VYSVĚTLENÍ ZADÁVACÍ DOKUMENTACE č. 2

NÁSTAVBA PAVILONU GYMNÁZIA

SPISOVÁ ZNAČKA:	CN/211/CN/24	ČÍSLO JEDNACÍ:	884/25/CN	SYSTÉMOVÉ ČÍSLO VZ:	P18V00000469
ODKAZ - EZAK:	https://ezak.cnpk.cz/contract_display_6511.html				
ODKAZ VVZ:					
ODKAZ TED:					
ZADAVATEL:	Gymnázium a Střední odborná škola, Plasy				
SÍDLO:	Školní 280, Plasy, 331 01	IČO:	70838534		
STATUTÁRNÍ ZÁSTUPCE:	Mgr. Markéta Lorenzová - ředitelka				
POVĚŘENÁ OSOBA:	Markéta Lorenzová				
ADMINISTRÁTOR:	Centrální nákup Plzeňského kraje, příspěvková organizace				
SÍDLO:	Vejpnická 663/56, 318 00 Plzeň	IČO:	72046635		
STATUTÁRNÍ ZÁSTUPCE:	Mgr. Bc. Jana Dubcová, ředitelka				
POVĚŘENÁ OSOBA:	Ing. Tomáš Bek				
E-MAIL:	tomas.bek@cnpk.cz				
DRUH VZ:	Stavební práce	REŽIM VZ:	Podlimitní	DRUH ŘÍZENÍ:	ZPŘ
FINANCOVÁNO Z EU:

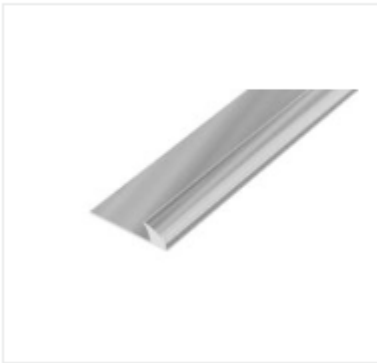
Dotaz č.5:

V soupisu prací SO01 Gymnázium – přístavba výtahu včetně úpravy dispozice:

V kumulované položce č.102 7765511191R je chybně uvedena hmotnost.

V soupisu prací SO01 Gymnázium – nástavba stavební část:

V kumulované položce č.194 7765511191R je chybně uvedena hmotnost.

Odpověď na dotaz č.5:

Náklady na přesun hmot uvažujte v rámci položek prací (č.pol. 102 a 194)
